# VERKSTADS- MEDDELANDE

BETR.	MEKANISK VÄR- MEKONTROLL- VENTIL	PRODUKT	P
	140, 164	GRUPP	85
DATUM	Juni 1974	NR	29

### Ändrad inställning av mekanisk värmekontrollventil

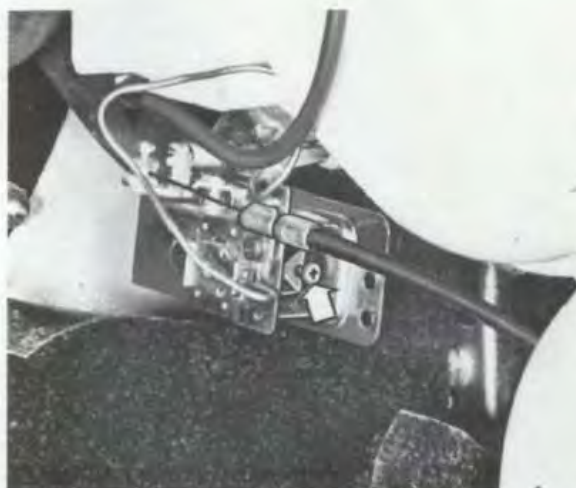
I vagnar med värmesystem av typ kombinationsanläggning, har den mekaniska värmekontrollventilen i vissa fall, vid varm väderlek och tillsammans med kylanläggning, uppflevts som den ej gått att stänga.

För att åtgärda detta har en omkalibrering skett av den automatiska temperaturregleringen. Denna är numera helt stängd vid 0° C på kapillärröret. På ventiler med denna nya kalibrering är justerskruven låst med grå låslack istället för tidigare röd.

Ventiler med röd låslack kan vid behov justeras genom att justerskruven vrids 3/4 varv medsols. Därefter låses justerskruven med grå låslack.

OBS! För att förhindra att ytterligare justering utförs på samma ventil, är det av vikt att all röd lack täcks.
